東京電力(株)福島第一原子力発電所3号機
において長期保管した MOX 新燃料の健全性
に係る評価結果について
(案)

平成 22 年 月
原子力安全・保安院

東京電力株式会社福島第一原子力発電所3号機において長期保管したMOX新燃料集合体の健全性の確認のための立入検査の実施結果について

図4. 1－1 燃料棒の出力・燃焼度

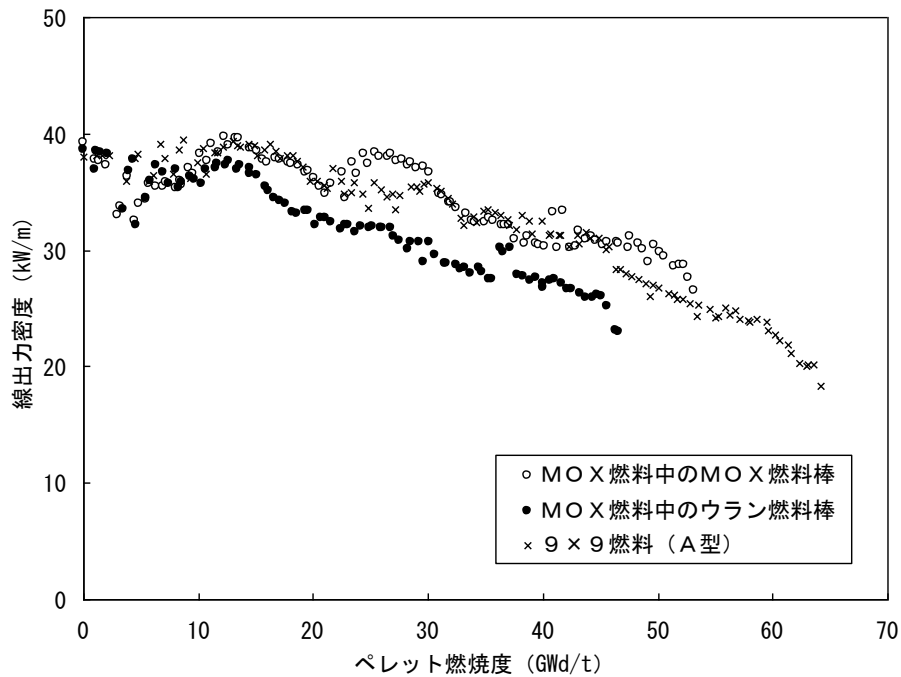
福島第一原子力発電所3号機の次サイクルである第25サイクルから第27サイクルに MOX 燃料を装荷した場合について、サイクルごとに炉心評価を実施し、図4. 1-1に示すとおり炉心内の全ての燃料棒が経験する出力・燃焼度が、設置変更許可解析で用いられている設計出力履歴に包絡されるとしている。

評価条件については、長期保管によるMOX燃料の組成変化及びヘリウム生成・放出量の増加による影響が適切に考慮されており、評価手法については、MOX 燃料の採用に係る設置変更許可時と同様の手法を用いていること及び長期保管による影響を踏まえても適用できることを確認した。また、評価結果は判断基準を満足していることから、長期保管した MOX 燃料の機械設計は、妥当なものと判断した。

図4. 1－2 最大価値制御棒 1 本引き抜き時の実効増倍率の燃焼変化(第 25 サイクル)

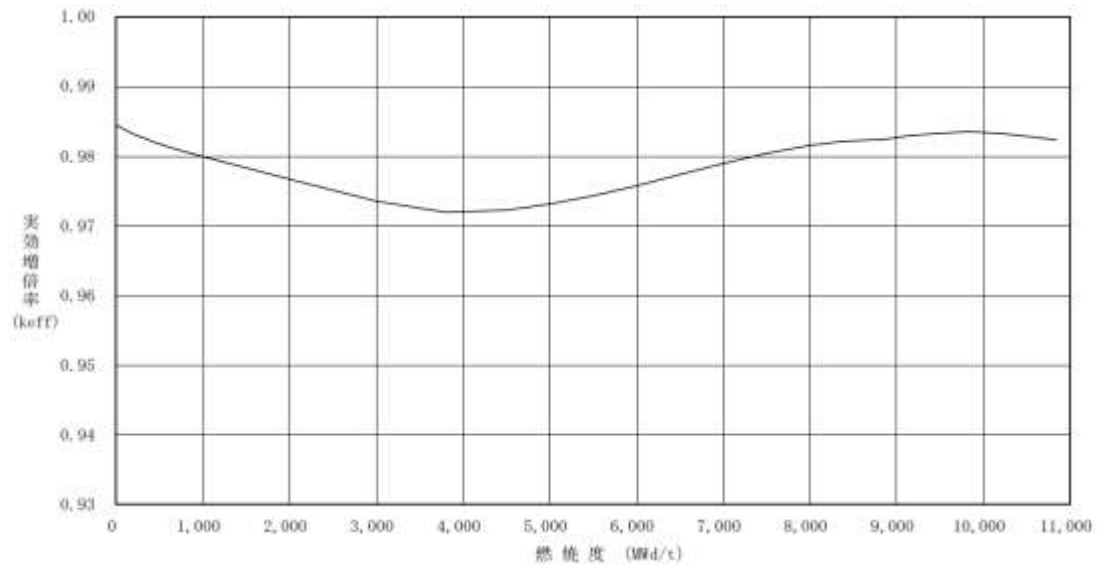
停止余裕については、表4. 1－4に示すとおり、第25～27サイクルの炉心において、最大反応度価値を有する制御棒1本が完全に引き抜かれた場合でも炉心を未臨界にできるとしている。代表例として図4. 1－2に第25サイクルの最大価値制御棒 1 本引き抜き時の実効増倍率の燃焼変化を示す。

評価条件については、長期保管によるMOX燃料の組成変化の影響が適切に考慮されており、評価手法については、MOX 燃料の採用に係る設置変更許可時と同等の手法を用いていること及び長期保管による影響を踏まえても適用できることを確認した。また、評価結果は判断基準を満足していることから、長期保管した MOX 燃料を装荷した場合の原子炉の核設計は、妥当なものと判断した。

図4. 1-3(1) スクラム特性(サイクル早期炉心)

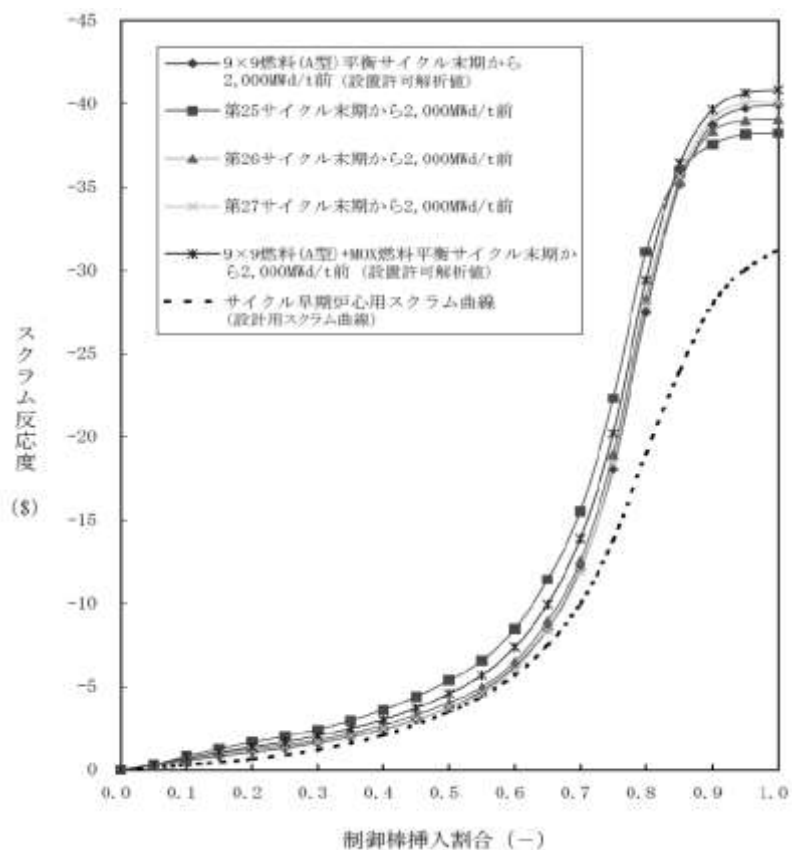
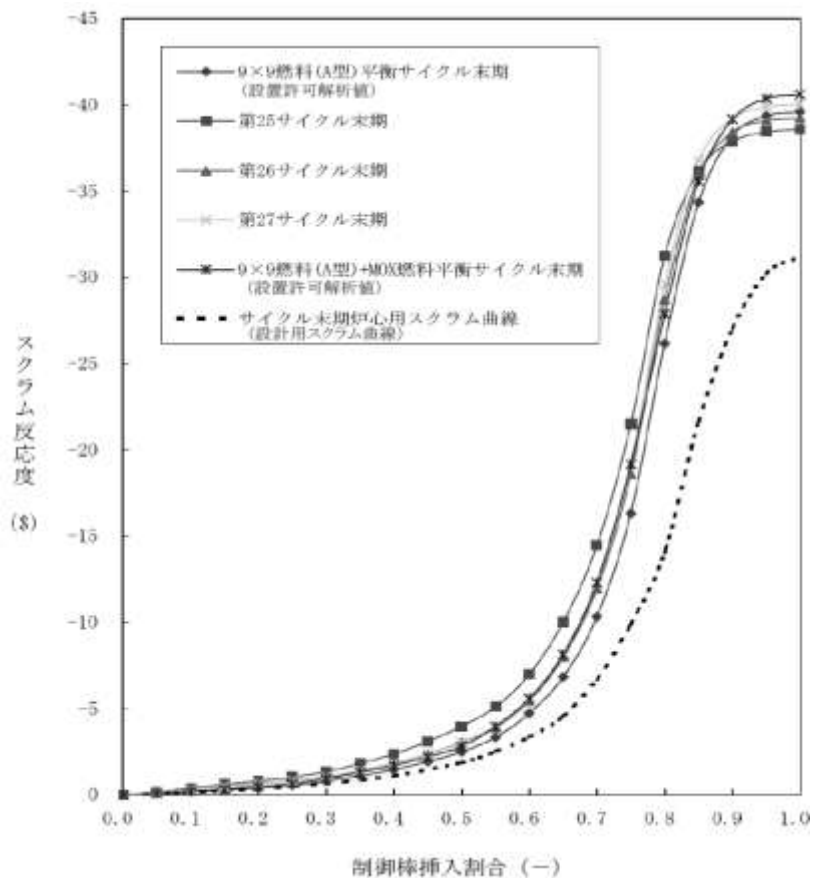
また、スクラム特性については、図4. 1－3に示すとおり、第25～27サイクルのスクラム反応度曲線はサイクル早期及び末期炉心それぞれの設計用スクラム反応度曲線に包絡されているとしている。

図4. 1-4(1) 減速材ボイド係数(サイクル初期炉心)

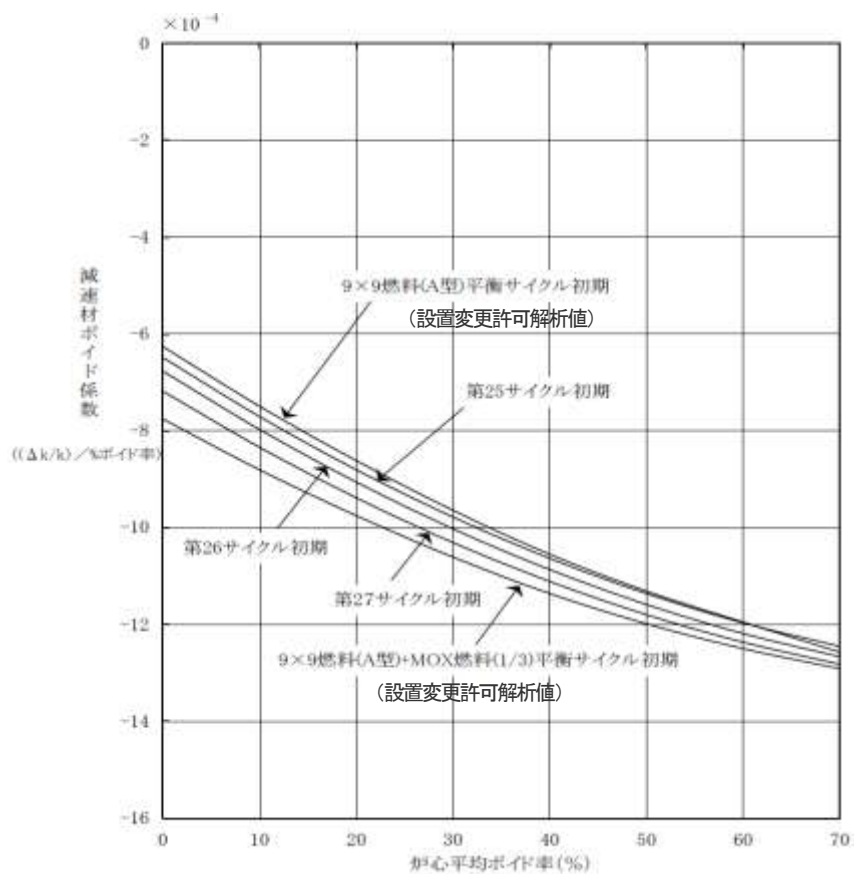
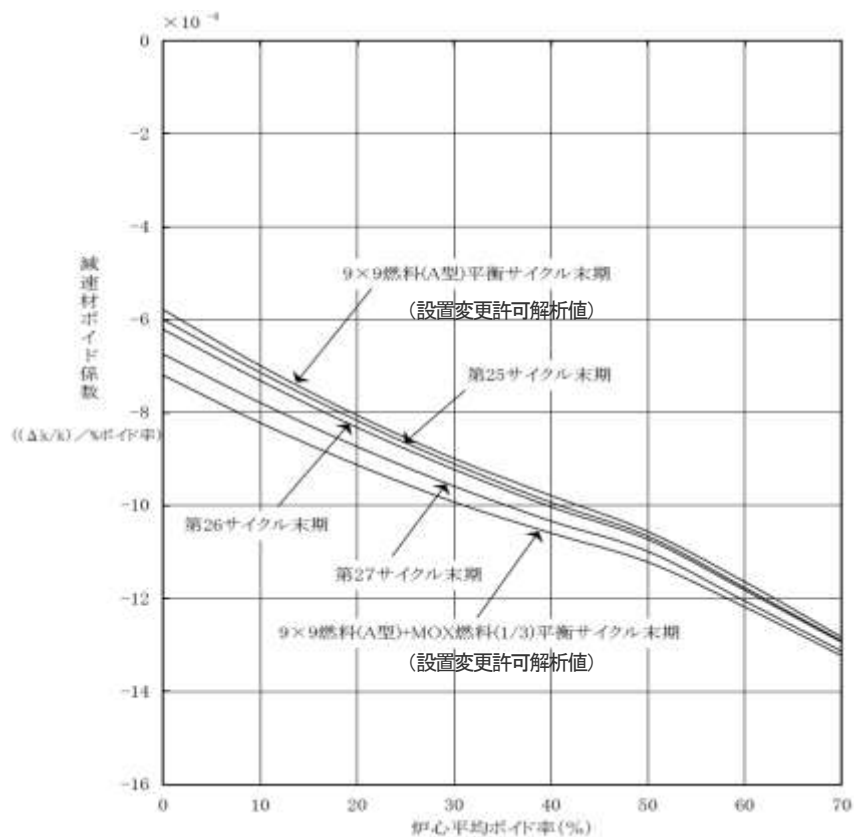
反応度フィードバック特性としての、減速材ボイド係数(図4. 1－4)、及びドップラ係数(表4. 1－5)並びにこれらの反応度係数を総合した出力反応度係数(表4. 1－6)はサイクルを通じ負となるとしている。

MOX 燃料の長期保管の影響を受けることが想定されるものとして減速材ボイド係数(図4. 1－4)及びギャップ熱伝達係数があるが、これらが設置変更許可における解析条件に包絡されることから判断基準を満足するとしている。

図4. 1－5 最小限界出力比の燃焼変化(第 25 サイクル)

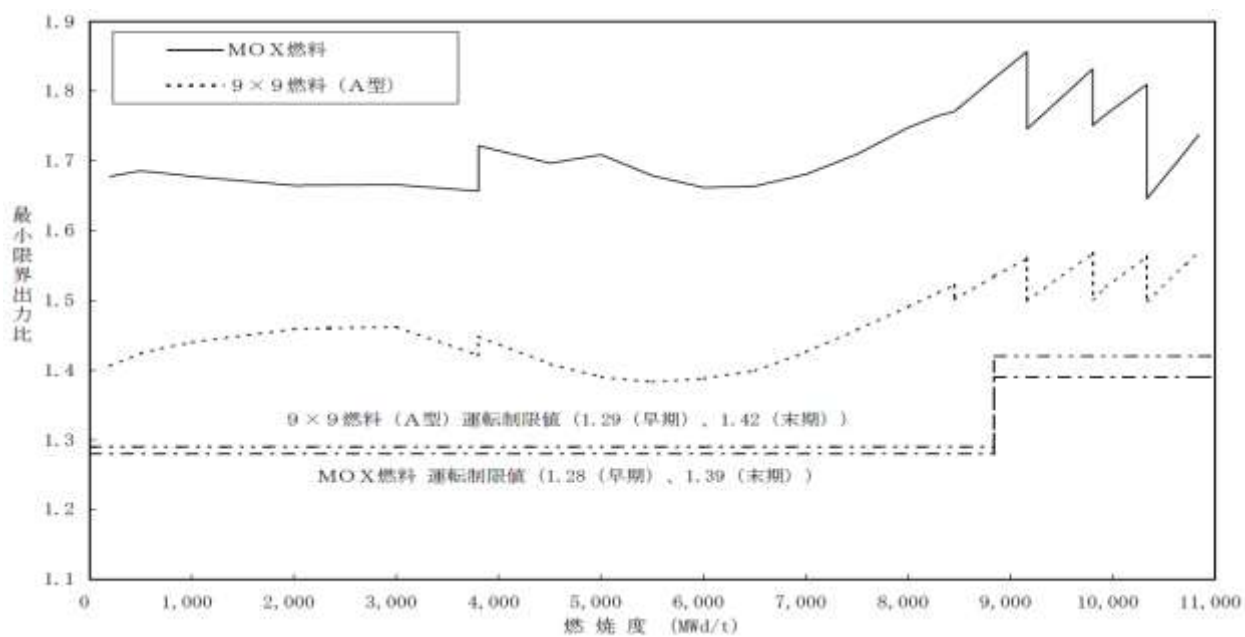
また、通常運転時の MCPR の制限(OLMCPR)と最大線出力密度の制限(44kW/m)については、表4. 1－9に示すとおり、第25～27サイクルにおいてこれを満足して運転可能であるとしている。通常運転時のこれらの熱的制限値を遵守することで、「4. 1. 6 安全評価」に示すように運転時の異常な過渡変化時にも、原子炉冷却系、原子炉停止系、計測制御系及び安全保護系の機能とあいまって、燃料の許容設計限界を超えることはないとしている。なお、代表例として図4. 1. ー5に第25サイクルの MCPR の燃焼変化を、図4. 1－6に第25サイクルの最大線出力密度の燃焼変化を示す。MCPR 及び最大線出力密度は、保安規定で管理することが定められている項目であり、運転中に制限値を満足していることを確認するとしている。

評価条件については、長期保管によるMOX燃料の組成変化に伴う燃料の反応度特性に与える影響が適切に考慮されており、評価手法については、MOX 燃料の採用に係る設置変更許可時と同様の手法を用いていること及び長期保管による影響を踏まえても適用できることを確認した。また、評価結果は判断基準を満足していることから、長期保管した MOX 燃料を装荷した場合の原子炉の熱水力設計は、妥当なものと判断した。

図4. 1－7 使用済 MOX 燃料の崩壊熱

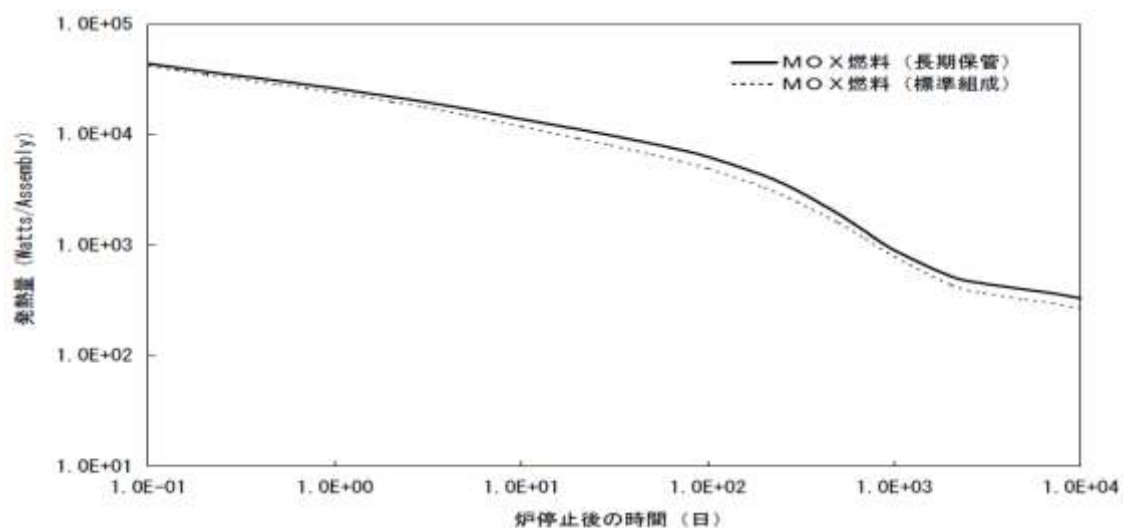
使用済燃料貯蔵設備の冷却性については、図4. 1－7に示すとおり、長期保管した MOX 燃料が使用済燃料となった際の崩壊熱が標準組成の使用済 MOX 燃料より大きくなることから、評価を実施し、表4. 1－12に示すとおり、評価基準を満足することを確認したとしている。

MOX燃料の採用に係る設置変更許可等と同様の手法により長期保管によるMOX燃料の組成変化による影響を適切に考慮した評価が行われているとともに、評価結果は判断基準を満足していることから、長期保管した MOX 燃料を装荷した場合の使用済燃料貯蔵設備の未臨界性及び冷却性に問題はないと判断した。

図4. 1－8 ORIGEN2による各種燃料の崩壊熱評価結果と GE+3 σ 崩壊熱の比較

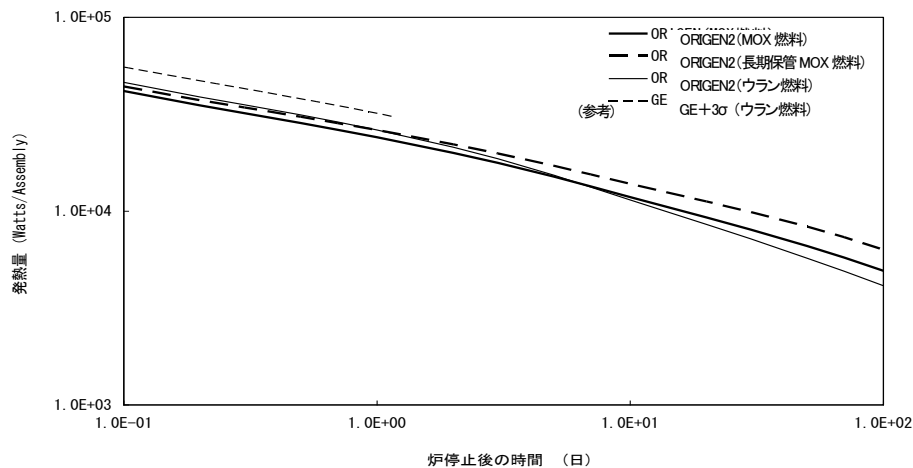
解析の入力条件のなかで MOX 燃料の長期保管における影響を受けることが想定される項目としては崩壊熱の時間変化があるとしている。図4. 1－8に示すとおり、長期保管 MOX 燃料とウラン燃料の崩壊熱を比較すると炉心取り出し後数日間はウラン燃料が高く、この間に解析における判断基準に係る評価値が現れること、また、評価ではこれらより保守的な崩壊熱($GE + 3\sigma$ 等)を使用していること、さらに、ギャップ熱伝達係数は、保守的な解析条件を使用することから、設置変更許可時の評価を上回ることではなく、判断基準を満足しているとしている。

MOX燃料の採用に係る設置変更許可時と同様の手法により、長期保管によるMOX燃料の組成変化による影響を適切に考慮した評価が行われているとともに、評価結果は判断基準を満足していることから、長期保管された MOX 燃料を装荷した場合の原子炉施設の安全保護系及び原子炉停止系等並びに工学的安全施設等の設計は、妥当なものと判断した。

図4. 1－9 長期保管 MOX 燃料の原子炉冷却材喪失時の破裂判定

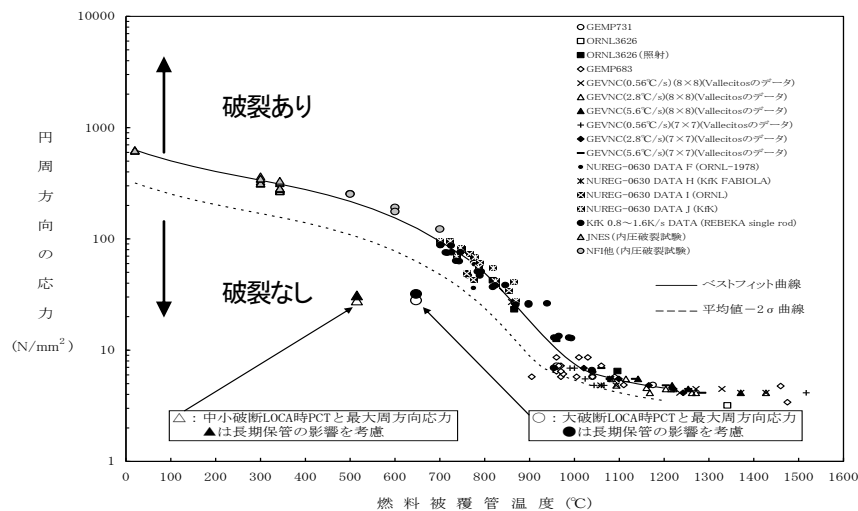
また、原子炉冷却材喪失の解析で行っている燃料被覆管の破裂の発生の有無については、長期保管に伴うヘリウム放出の増加により燃料棒内圧が高くなるため影響評価を実施し、図4. 1－9に示すとおり、破裂判定曲線を下回っていることから燃料の破裂は発生しないとしている。

図1-1 UMF3外観確認結果(周方向の擦れ跡)

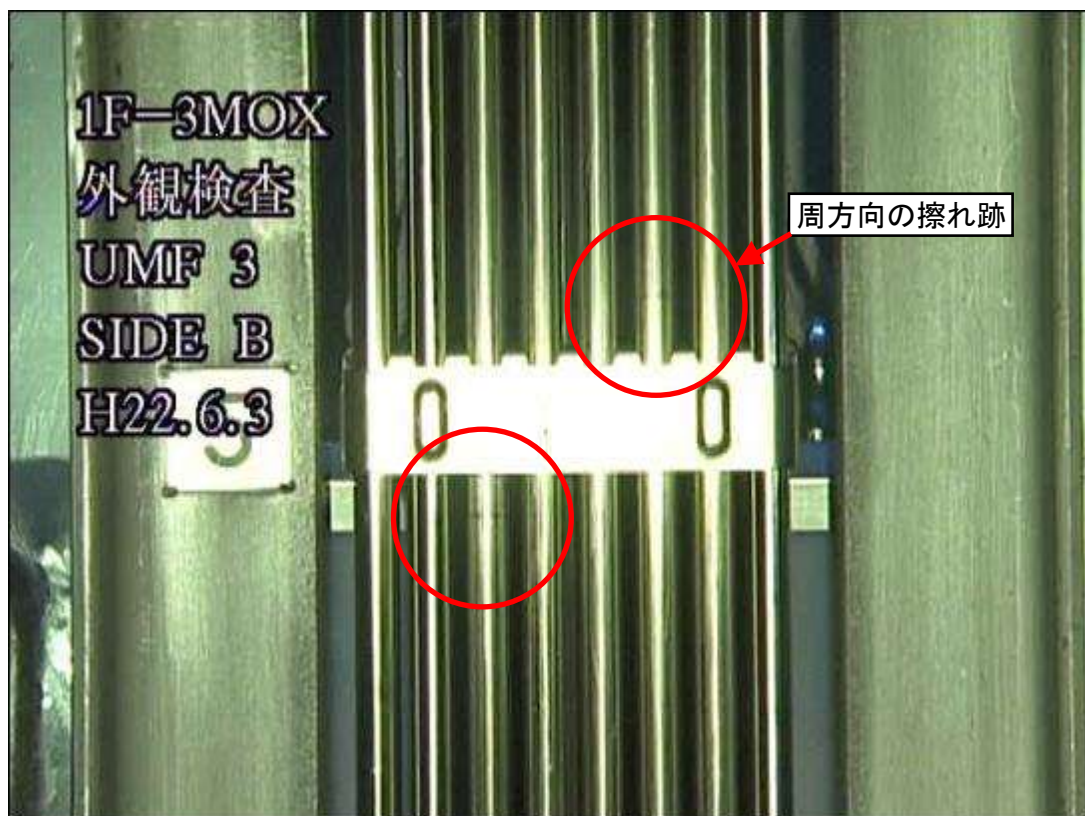
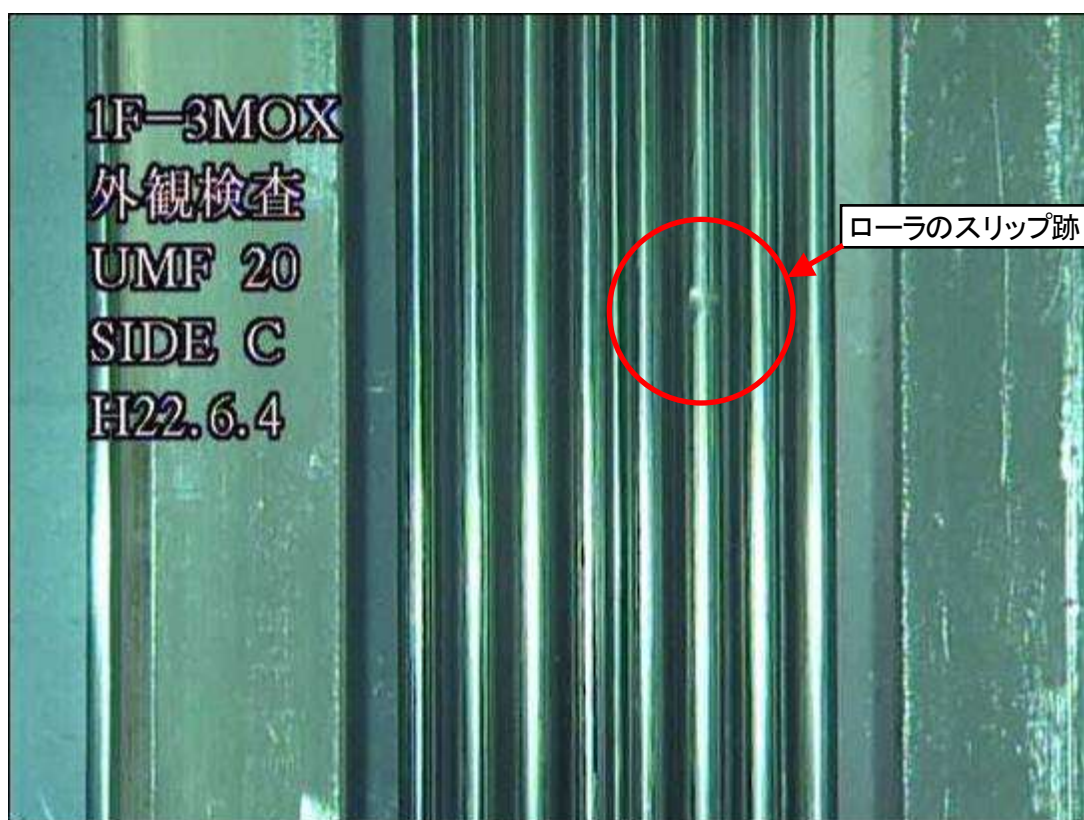
保安院は、代表性を考慮し3体のMOX新燃料集合体を外観確認の対象として選定し、東京電力(株)の社内検査要領書に準じた水中テレビカメラによる外観確認を実施した。

これら3体については、燃料棒表面は金属光沢が認められ、また、判断基準を満足するものであることを確認した(図1-1から図1-4)。

図2 ファイバースコープによる確認箇所

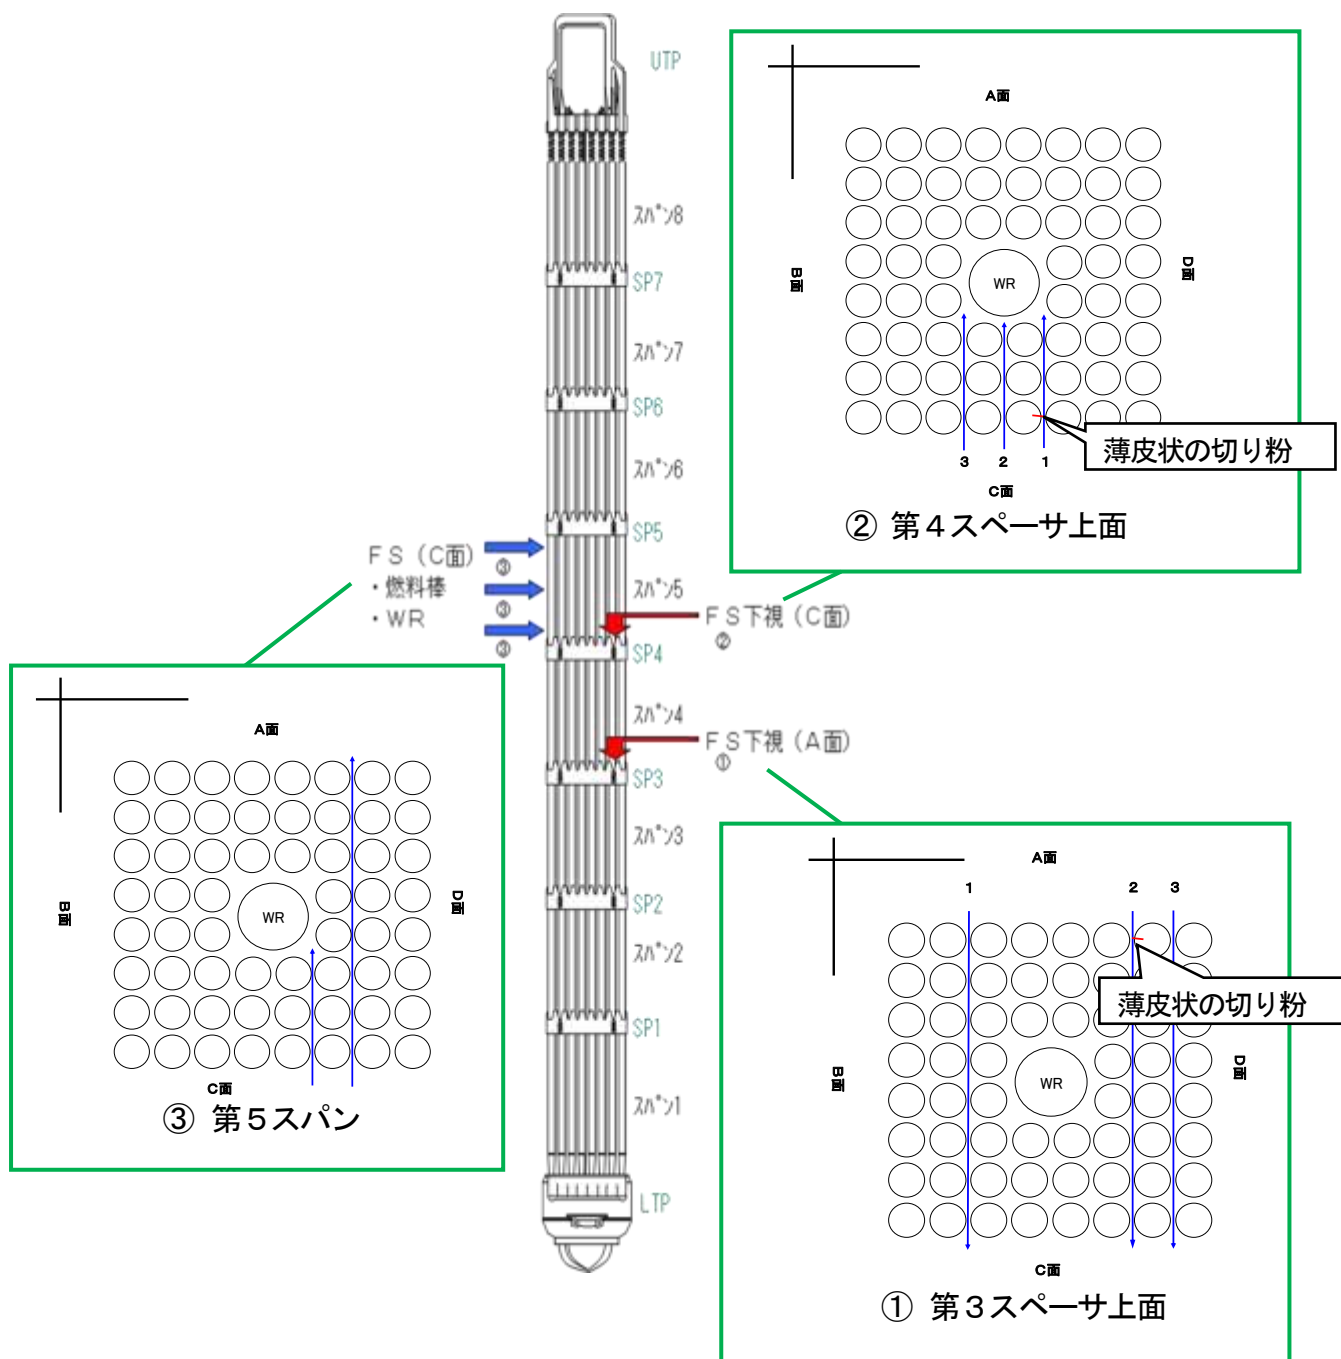
異物の有無の確認に加え、東京電力(株)の確認において認められた薄皮状の切り粉についても確認を行うため、第3スペーサ上面及び第4スペーサ上面のそれぞれ3経路を確認箇所を選定した。確認箇所を図1に示す。
